Nouvelle prise d'eau de Sainte-Foy

Rectification des faits sur certains thèmes abordés lors
de la deuxième partie des audiences publiques du
6 mars 2006 du Bureau d'audiences publiques sur
l'environnement

VILLE DE QUÉBEC

N/Réf. : 856042-0104-EN-0005-01

Figure 1 : Schéma d'approvisionnement en eau potable de la Ville de Québec (source : document DA9)

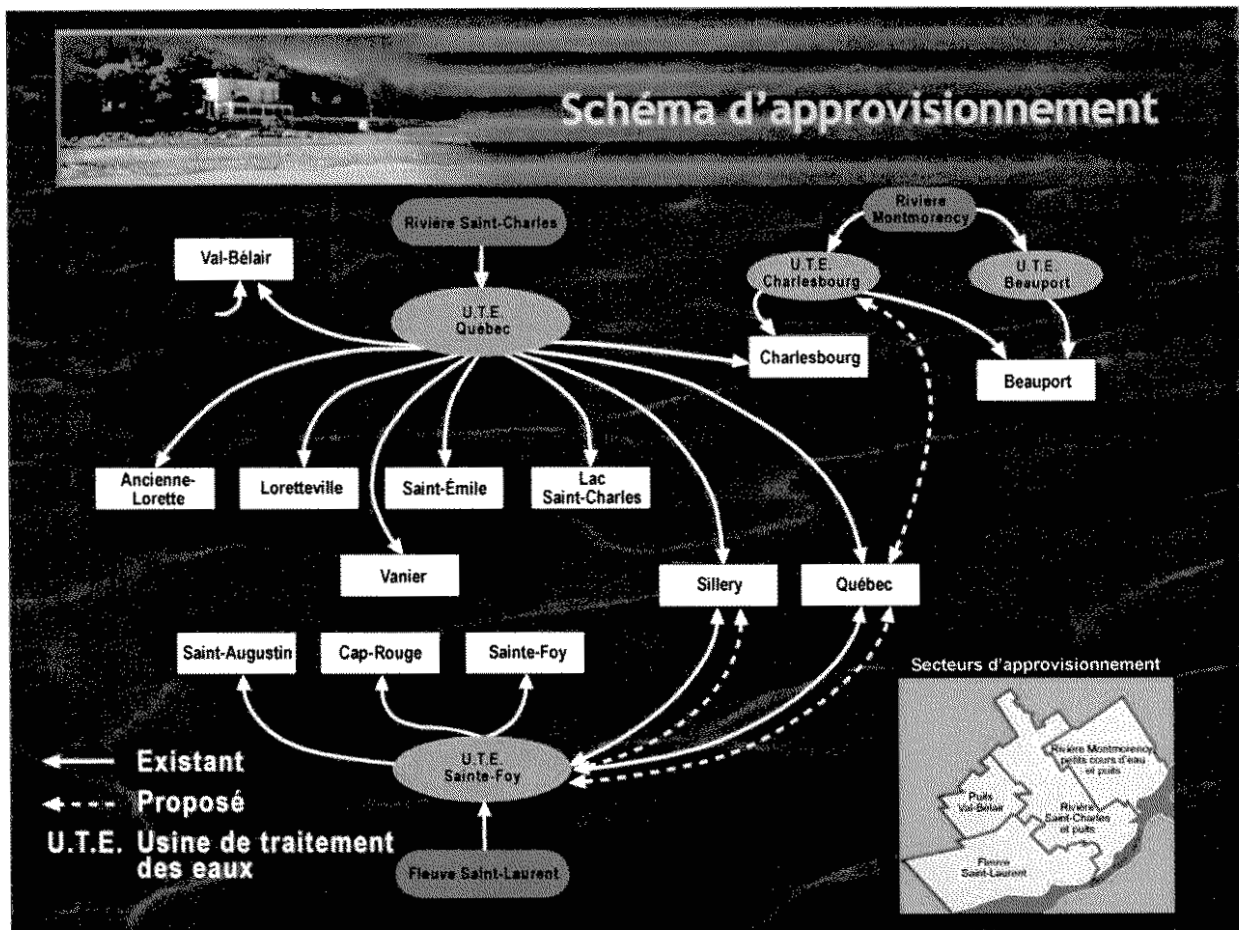
Dans le mémoire DM1, il est fait mention au dernier paragraphe de la page de présentation du mémoire qu'il y a « ... *absence de plan d'ensemble pour l'alimentation en eau potable de la ville.* »

La Ville de Québec tient à rectifier qu'il existe un plan d'ensemble pour l'alimentation en eau potable. D'ailleurs, tel que mentionné dans le rapport PR3.1 (p. 2-1), à la fin de l'année 2000, le gouvernement du Québec adoptait la *Loi 170* sur la réforme de l'organisation territoriale municipale, donnant lieu au regroupement des 13 municipalités qui formaient la nouvelle Ville de Québec en 2004. Depuis, les villes de L'Ancienne-Lorette et de Saint-Augustin-de-Desmaures ont défusionné, mais font partie de l'agglomération.

Pour l'approvisionnement en eau, la nouvelle Ville de Québec a examiné la capacité des installations existantes et a identifié les axes possibles de développements (Villeneuve *et al.*, 2002; disponible à l'adresse Internet suivante : http://www.ete.inrs.ca/pub/rapport_final_tome1.pdf). Ceci a permis d'élaborer le schéma global de l'alimentation en eau pour solutionner les différentes problématiques d'approvisionnement et de production et ce, dans une perspective globale de développement durable (figures 1 et 2).

Carte 1 : Historique de la localisation de la nouvelle prise d'eau en fonction de Grondin [1975, Sauger Groupe-conseil (1993, DA38), Proulx et Laliberté (1999; DA2) et rapport PR3.1]

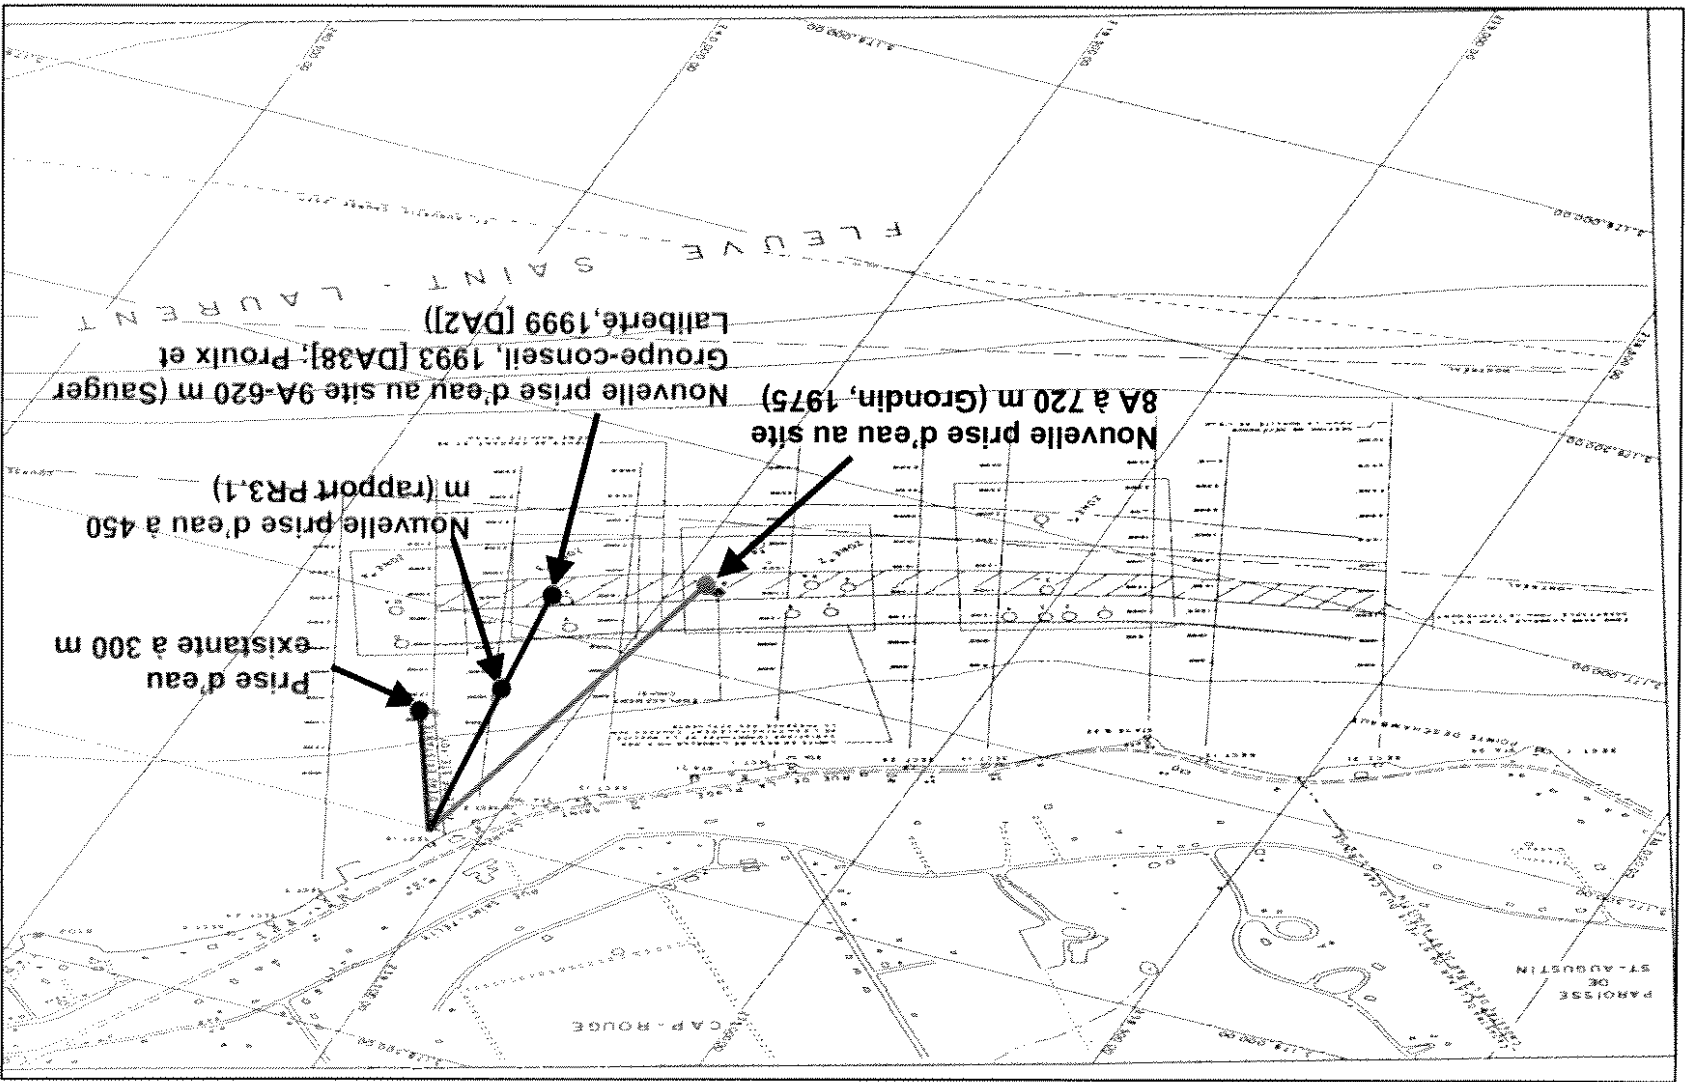
Dans le mémoire DM1 (page de présentation du mémoire, 5^e paragraphe), il est fait mention que le document de Proulx et Laliberté (1999) « ... recommande de ne réaliser que des travaux d'entretien aux équipements actuels. »

La Ville de Québec tient à rectifier que la conclusion de toutes les études réalisées entre 1975 et 1999 recommandait une nouvelle prise d'eau et non la réhabilitation de la prise d'eau existante.

La carte 1 présente l'historique de la localisation de la nouvelle prise d'eau en fonction des rapports présentés précédemment. Il est important de faire remarquer que tous ces scénarios font références à des prise d'eau à l'ouest de la prise d'eau existante.

Figure 4 : Hauteur de la marée par rapport au bloc de prise existant (source : rapport PR3.1, p. 2-7 et document DA9)

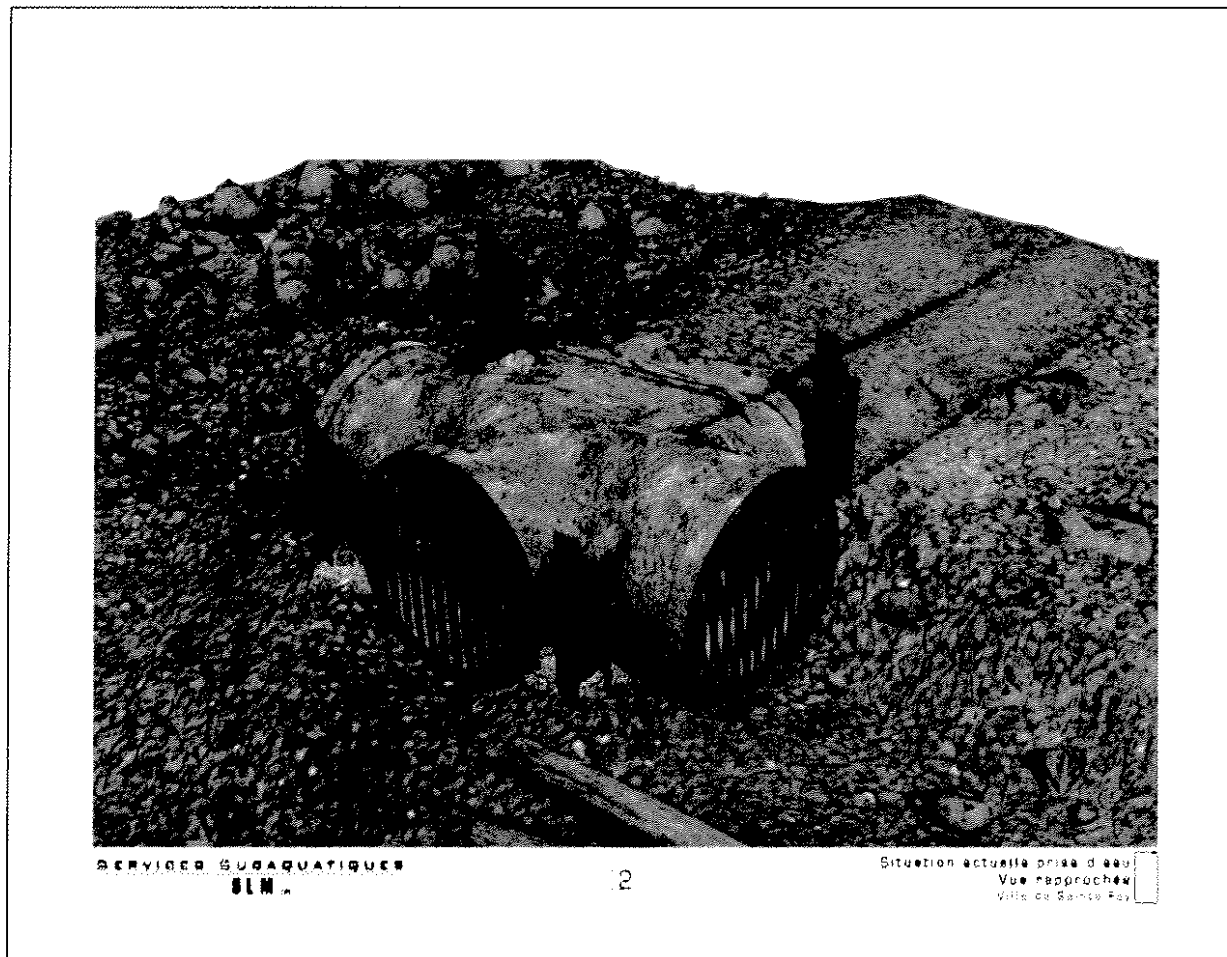
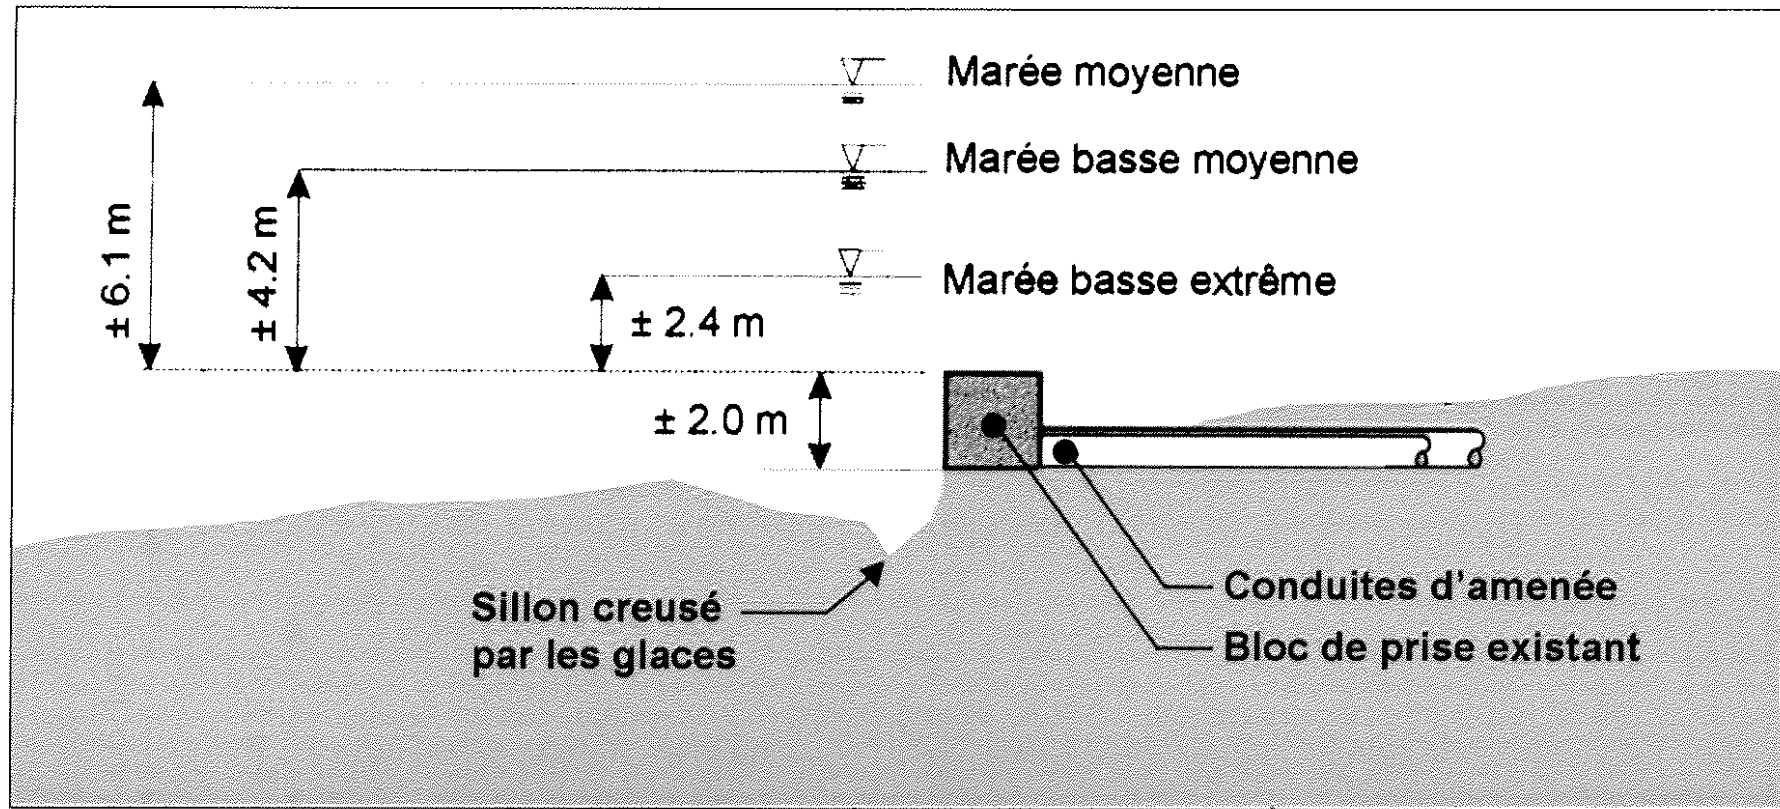
À la page 6/14 du mémoire DM1 il est mentionné : « Lorsque la Ville, dans les documents d'information présentés le 8 décembre 2004, prétend que «...en raison de leur âge, les

conduites reliant le bloc de prise à la station de pompage ont atteint leur limite de vie utile...» et que «...elles présentent des déficiences physiques et structurelles...» (annexes 4,1,A et 4,1,B), elle fait des affirmations qui sont sans fondement puisque les études n'ont rien démontré à cet effet. Au contraire on peut lire dans le rapport de 1999 (annexe 2) que «...à la lumière des résultats de l'inspection télévisée et mise à part la présence de deux (2) fuites apparentes sur la conduite de 600 mm de diamètre, l'état physique des conduites d'adduction est jugé satisfaisant». Et la Ville persiste et signe en écrivant dans les mêmes documents d'information (annexe 4,2) sous le titre «POINTS BAS ET FUITES SUR LES CONDUITES D'AMENÉE» que « Les conduites d'amenée entre le bloc et la station de pompage présentent des déficiences structurelles dues à leur vieillissement ». Venant en contradiction avec les expertises, ces propos sont des affirmations sans aucun fondement. »

La Ville de Québec tient à rectifier le fait que l'état actuel des infrastructure est déficiente physiquement et structurellement. Le texte qui suit est tiré du rapport PR3.1, section 2.2.2.

Le bloc de prise d'eau en béton possède une hauteur d'environ 2 m, une largeur de 3,4 m et une longueur de 2,5 m. Il est muni de trois ouvertures circulaires de 1,35 m de diamètre orientées dans les directions sud, est et ouest (figure 3). En calculant une profondeur moyenne à partir de la marée haute et de la marée basse, la surface du bloc se trouve à une profondeur moyenne d'environ 6,1 m. Lors d'une marée basse extrême, la distance entre le bloc et la surface de l'eau est réduite à seulement 2,4 m (figure 4).
